**COMUNE DI  
VILLAFRANCA PIEMONTE**

**VARIANTE STRUTTURALE n.4  
al P.R.G.C. VIGENTE**

**PROGETTO DEFINITIVO**

**Elaborato I  
RELAZIONE GEOLOGICO-TECNICA**

Fig. 3 – Estratto cartografia di sintesi

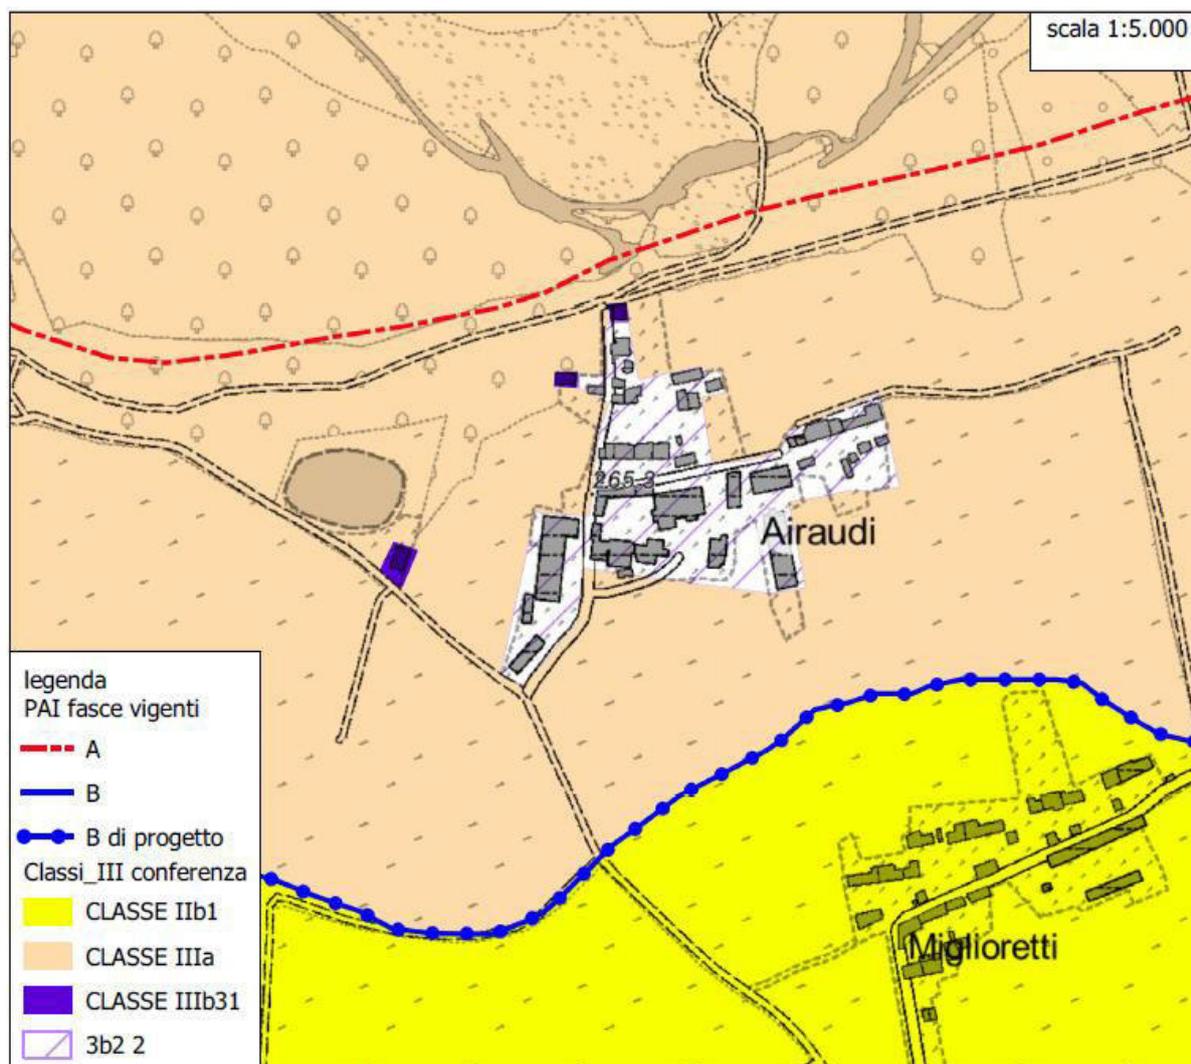
punto 10 c) “*Le porzioni di territorio ubicate sulla destra idrografica del Torrente Pellice e comprese tra la fascia B e B di progetto e la fascia A, che risultano classificate in Classe IIb1, devono essere riclassificate in classe IIIa se non edificate e IIIb31 se edificate (ad esempio località Baracche e Airaudi)*”.

In merito alla cartografia di sintesi, alla luce del quadro precedentemente esposto, per la frazione Airaudi, in luogo della Classe IIIb3<sub>1</sub> prescritta al punto 10 c) del Parere unico della Regione Piemonte cui si è fatto riferimento nel prologo, si propone l'assegnazione alla classe IIIb2<sub>2</sub> (si veda la fig. n. 3), classe di nuova introduzione perché non prevista nella cartografia di sintesi predisposta nell'ambito della Proposta Tecnica del Progetto Definitivo.

Fig. 6 – Estratto cartografia PGRA in corrispondenza dell'area in esame

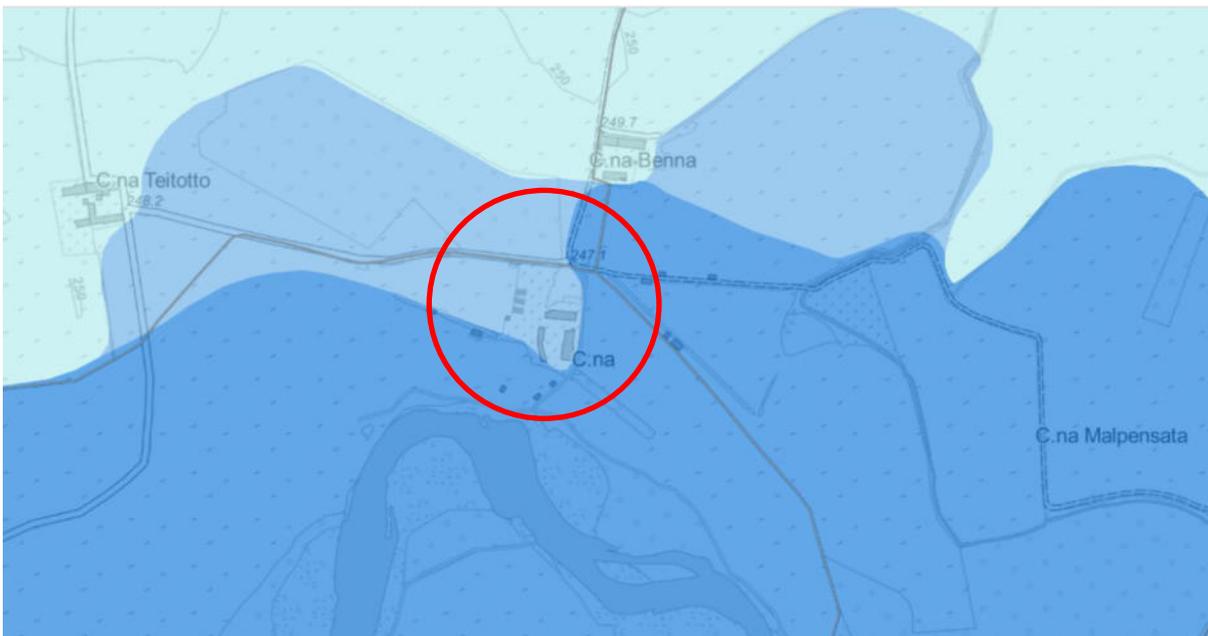
punto 10 e) “*gli edifici classificati in classe IIIb31 ubicati sulla sinistra idrografica del Torrente Pellice, in località C.na Bruciacuore e compresi nella fascia fluviale A, devono essere riclassificati, in classe IIIb4*”.

In relazione al punto 10e) del Parere unico sopra richiamato, si propone, ai sensi dell’Art. 27 comma 3 delle NTA del PAI, una modifica locale del limite della Fascia A. Nel dettaglio, si ritiene che tale limite in corrispondenza della località possa essere attestato in corrispondenza del limite dello scenario di alluvione frequente (H) del PGRA (si veda la seguente figura n. 6 in cui è evidenziata la cascina in esame).
